当直体制の見直しに伴う実施計画の 変更について

2021年1月6日

東京電力ホールディングス株式会社

1. 変更内容

3-2. 1～4号当直と作業管理Gの体制見直し前後について (2/7)

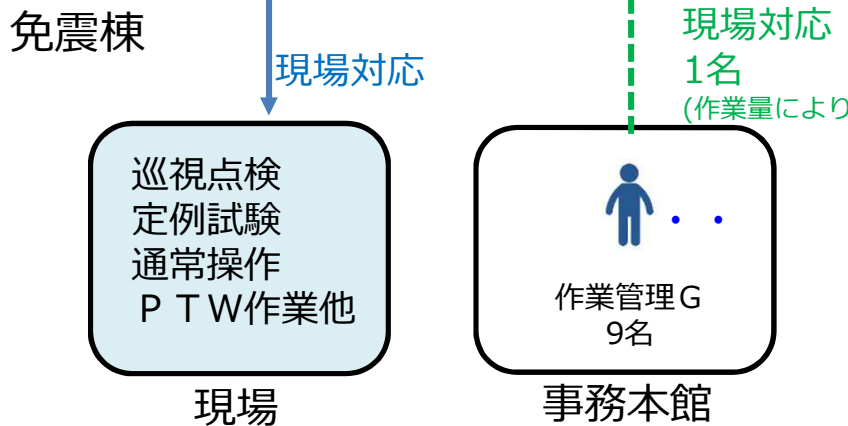
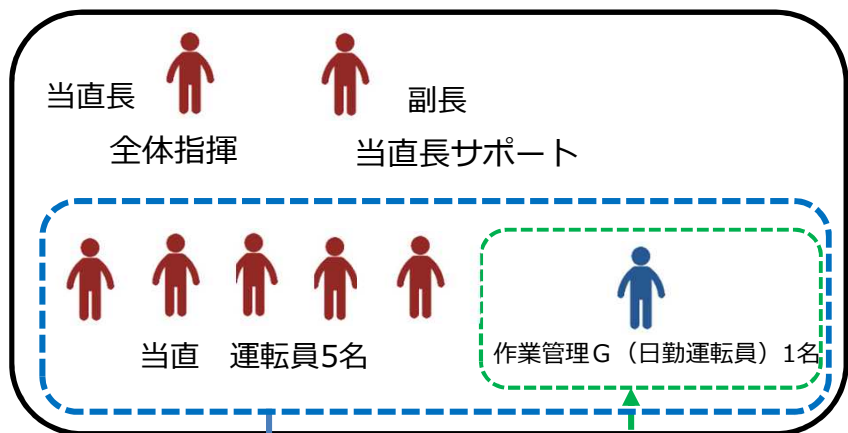
変更前

変更後

【平日夜間帯および休祭日】

3-2. 1～4号当直と作業管理Gの体制見直し前後について (3/7)

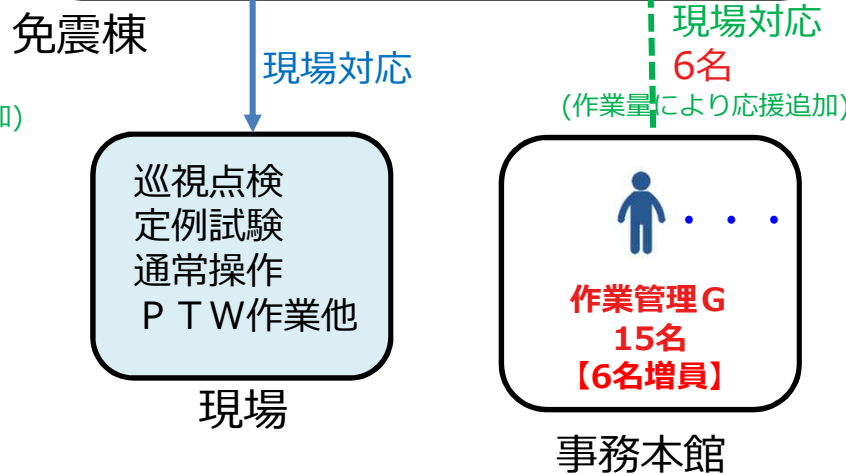
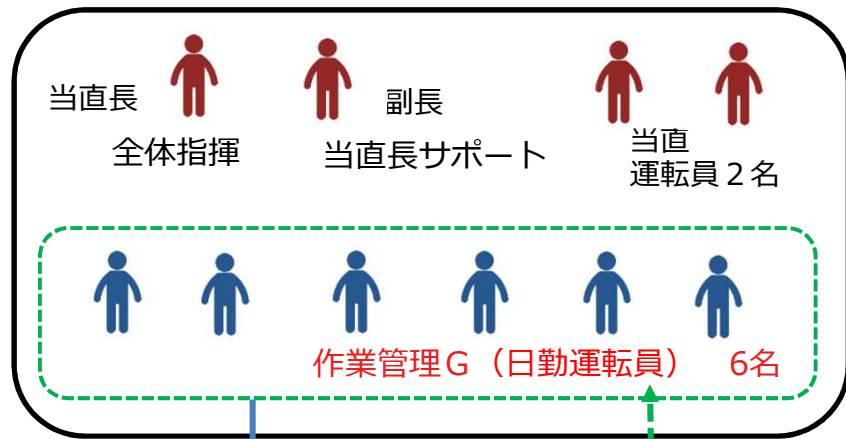
・当直員7名+作業管理G 1名 計8名

・当直員4名+作業管理G 6名 計10名 (現場対応は主に作業管理G)

3-2. 1～4号当直と作業管理Gの体制見直し前後について (4/7)

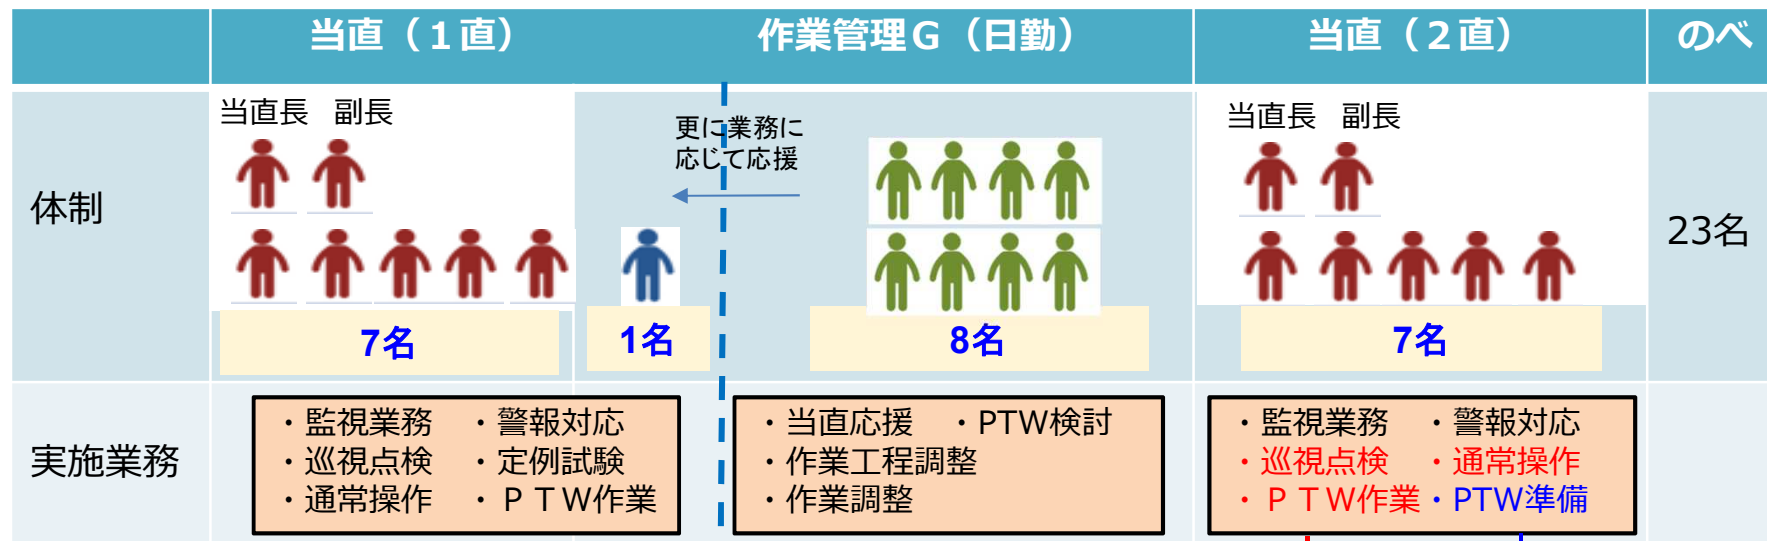
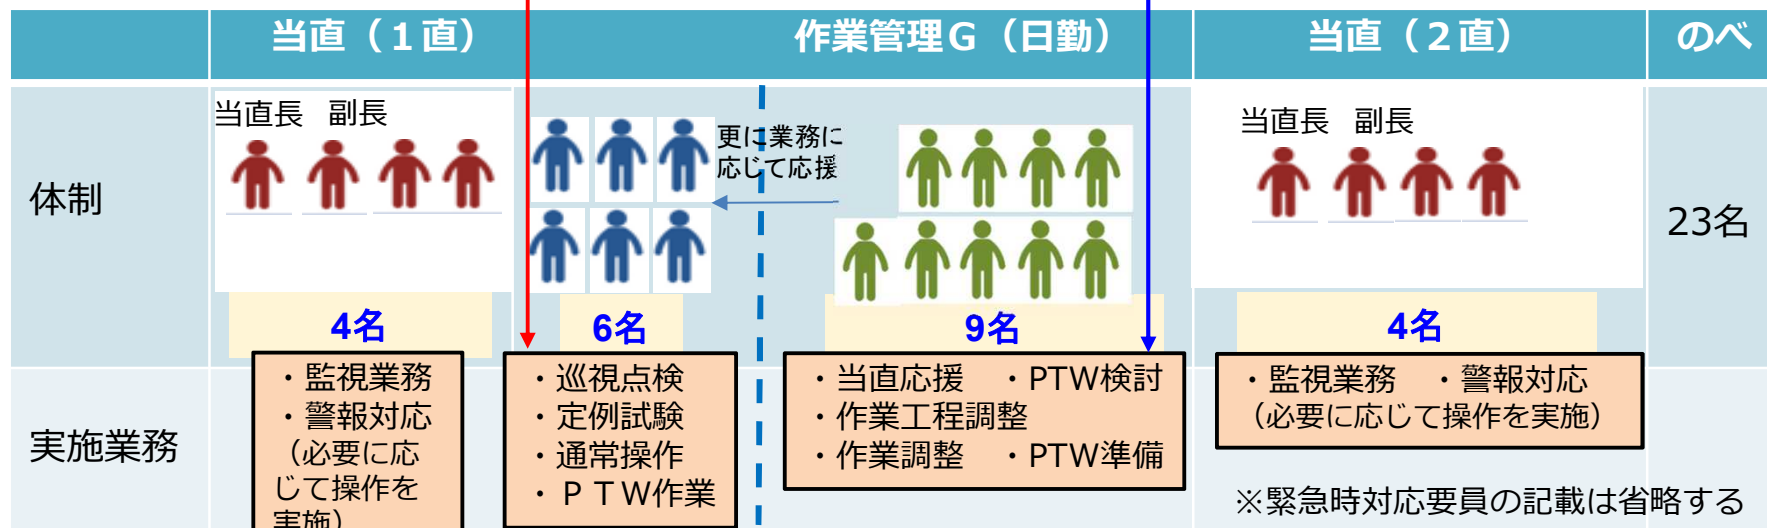
変更前

変更後

5-1. 事故発生時の初動対応に要する人数について

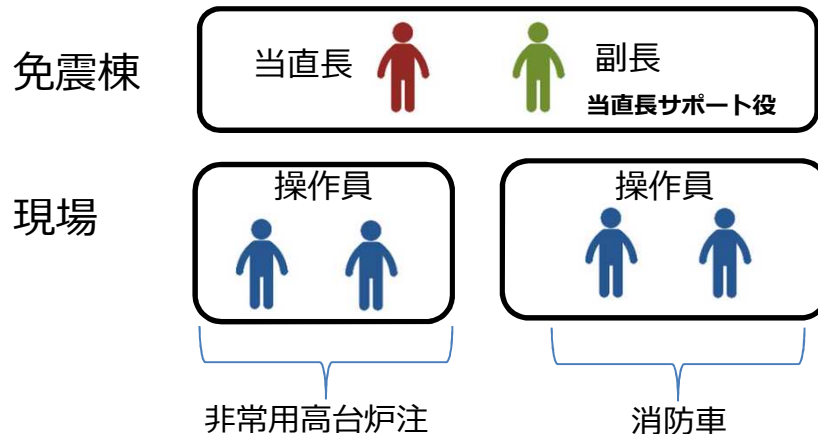
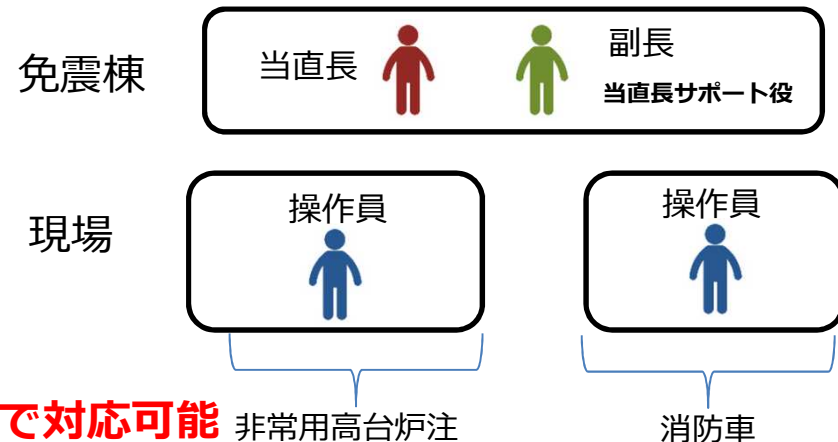
- 1～4号当直 1班あたり6名
- ・ 2012年3月27日原子力安全保安院に説明。
- ・ 優先すべき事象に速やかに対応できる要員数
- ・ 当時、優先すべき事象は原子炉注水系の復旧
- ・ 現場環境を考慮し、2名1組での対応
(通信手段も十分でなく、高線量下での作業のため2名1組としていた)
- ・ 6名は以下の通り。
当直長1名、当直長サポート役1名（副長）、現場操作員4名（2組）

- **1～4号当直 1班あたり4名**

- ・ 通信手段向上。複数手段確保（PHS, iPhone 等）
- ・ 高台エリア付近等は線量も低い
⇒現場側：1名操作可

4名で対応可能 非常用高台炉注

10. 構内火災発生時の初期消火体制（イメージ）

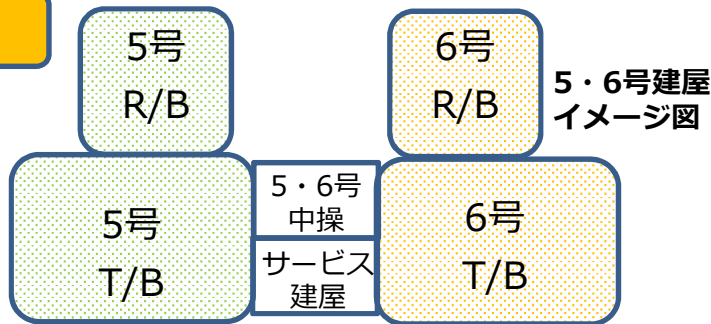
変更前

変更後
